## Добавление 116: Правила № 117

### Пересмотр 3 – Поправка 2

Дополнение 6 к поправкам серии 02 – Дата вступления в силу: 9 октября 2014 года

**Единообразные предписания, касающиеся официального утверждения шин в отношении звука, издаваемого ими при качении, их сцепления на мокрых поверхностях и/или сопротивления качению**

Рис. 1  
Схематическое разъяснение, касающееся коэффициента сцепления шины

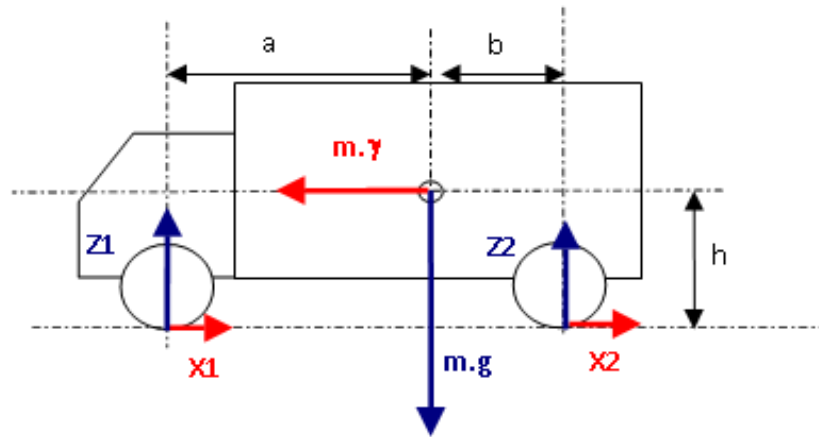
Коэффициент сцепления с мокрым дорожным покрытием представляет собой относительную характеристику потенциальной шины по сравнению с эталонной шиной. Способ его расчета зависит от конфигурации испытания согласно пункту 2.2.2.2 настоящего приложения. Коэффициент сцепления шины с мокрым дорожным покрытием рассчитывается в соответствии с таблицей 3:

Конф. С1: потенциальные шины на обеих осях	<i>Коэффициент сцепления с мокрым дорожным покрытием</i> $= \frac{BFC(T)}{BFC(R)}$
Конф. С2: потенциальные шины на передней оси и эталонные шины на задней оси	<i>Коэффициент сцепления шины с мокрым дорожным покрытием</i> $= \frac{BFC(T) [a + b + h \cdot BFC(R)] - a \cdot BFC(R)}{BFC(R) [b + h \cdot BFC(T)]}$
Конф. С3: эталонные шины на передней оси и потенциальные шины на задней оси	<i>Коэффициент сцепления шины с мокрым дорожным покрытием</i> $= \frac{BFC(T) [-a - b + h \cdot BFC(R)] + B \cdot BFC(R)}{BFC(R) [-a + h \cdot BFC(T)]}$
